**AVIS RELATIF À LA PROTECTION
CONTRE LES EVENTUELS EFFETS NOCIFS ET NUISANCES
PROVOQUÉS PAR LES RAYONNEMENTS NON IONISANTS
GÉNÉRÉS PAR DES ANTENNES ÉMETTRICES STATIONNAIRES**

Commune : LIBRAMONT-CHEVIGNY - Exploitant : PROXIMUS

Référence exploitant : 61REC_00

Rapport n° 432 / 2025

Figure 1 : Vue en plan des lieux de séjour et des points de contrôle

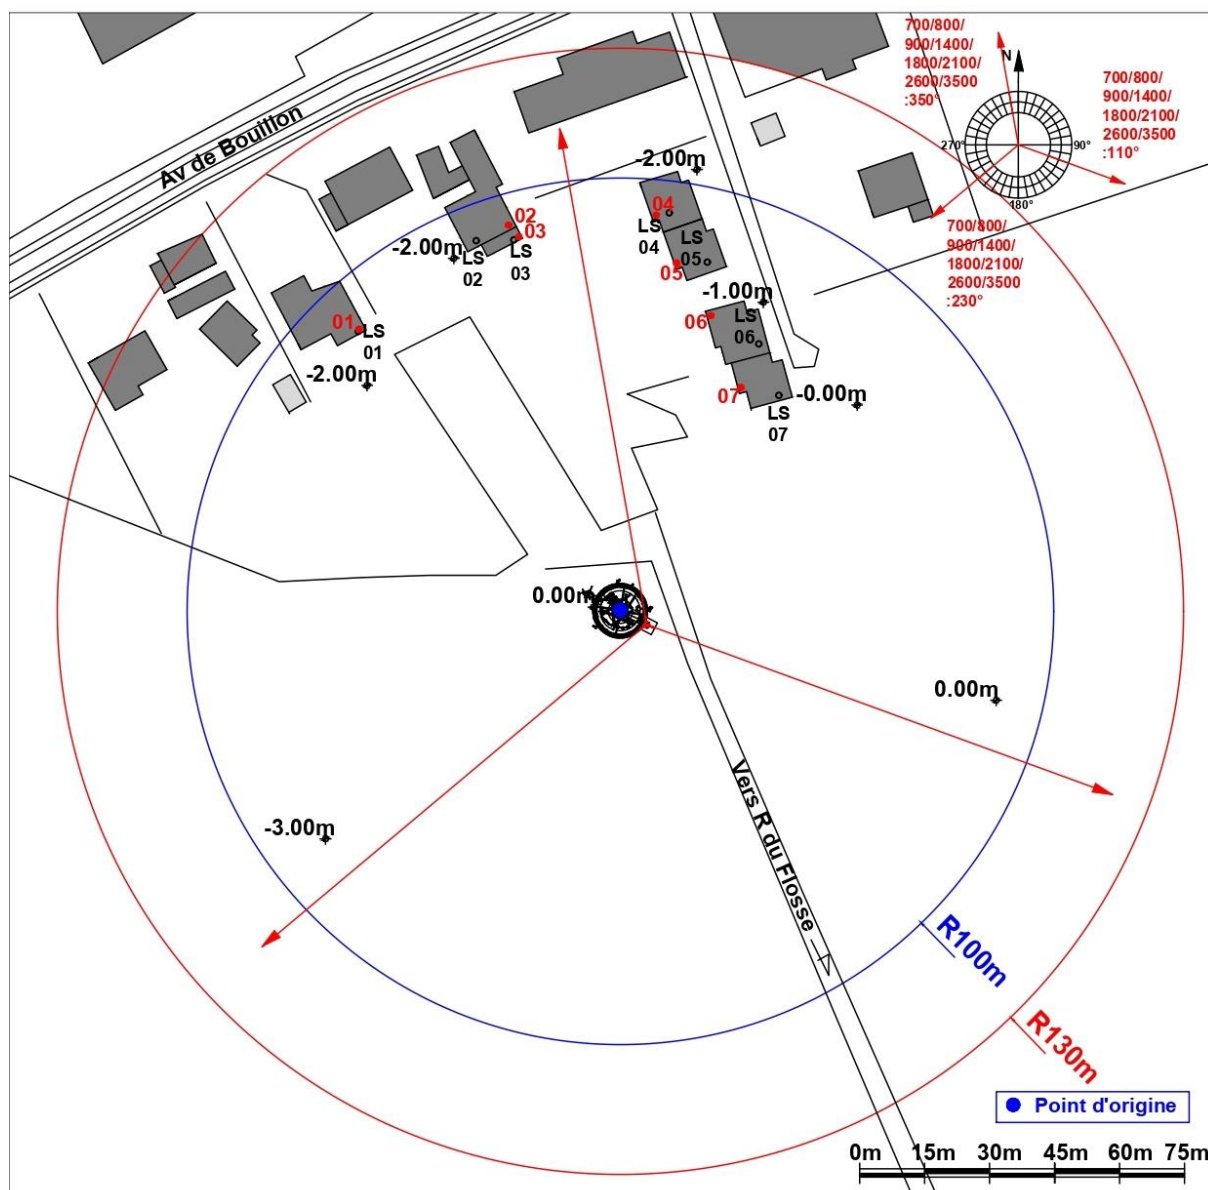
N° point de contrôle	LS	Atténuation (dB)	Indice d'exposition relatif à la limite par installation IE_i
2	LS02	3,0	0,173
1	LS01	3,0	0,091
4	LS04	3,0	0,062
5	LS05	3,0	0,032
6	LS06	3,0	0,031
7	LS07	3,0	0,029
3	LS03	3,0	0,027

En ce qui concerne les antennes de l'installation mentionnées dans le tableau 1, la distance maximale à laquelle la limite pourrait être atteinte, à l'extérieur, est égale à 108,4 m. S'il n'y a pas de LS à une distance inférieure, les antennes respectent forcément la limite d'immission.

Dans le cas des LS situés à l'intérieur des bâtiments, une atténuation d'obstacle est prise en compte et il en résulte que la distance maximale à laquelle la limite pourrait être atteinte se réduit à 76,8 m.

Les résultats de l'évaluation décrite au paragraphe 4 indiquent que les antennes émettrices stationnaires de l'installation faisant l'objet du présent avis ne produisent pas, dans un lieu de séjour, un rayonnement électromagnétique maximum supérieur aux limites fixées à l'article 4 du décret.

Figure 2 : Vue en plan des installations d'antennes dans un rayon de 300 mètres autour de l'installation faisant l'objet de la demande d'avis

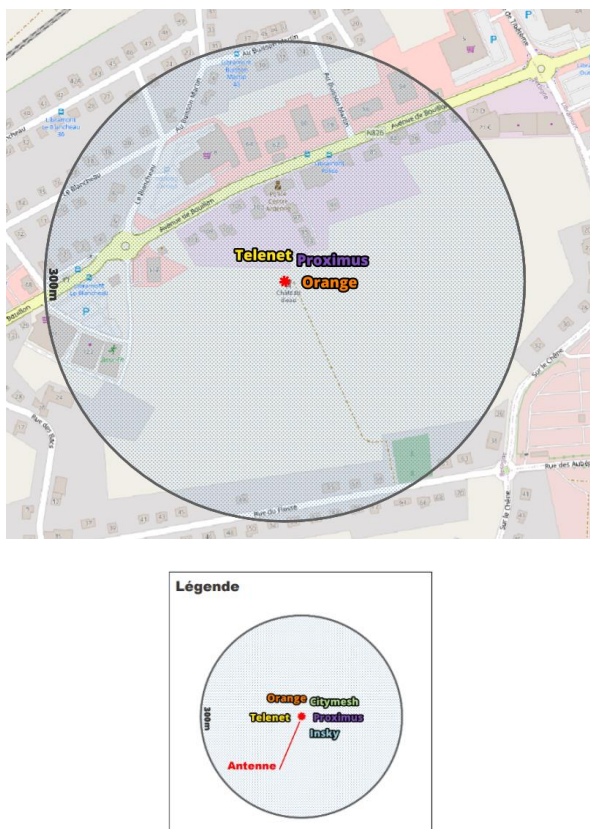
- il y a au plus 4 installations d'antennes émettrices stationnaires présentes dans la zone d'évaluation de 300 mètres de rayon représentée dans la figure 2, y inclus l'installation référencée dans le paragraphe 2 : la limite cumulative définie à l'article 4, §2 du décret est nécessairement respectée dans les lieux de séjour à l'intérieur de la zone d'évaluation de 300 mètres de rayon ;

Compte tenu des considérations ci-dessus, il apparaît que l'intensité du rayonnement électromagnétique généré, dans les lieux de séjour situés dans un rayon de 300 mètres autour de l'installation référencée dans le paragraphe 2, par l'ensemble des antennes émettrices stationnaires de l'ensemble des exploitants du même site d'antennes émettrices stationnaires respecte la limite fixée à l'article 4, § 2 du décret.
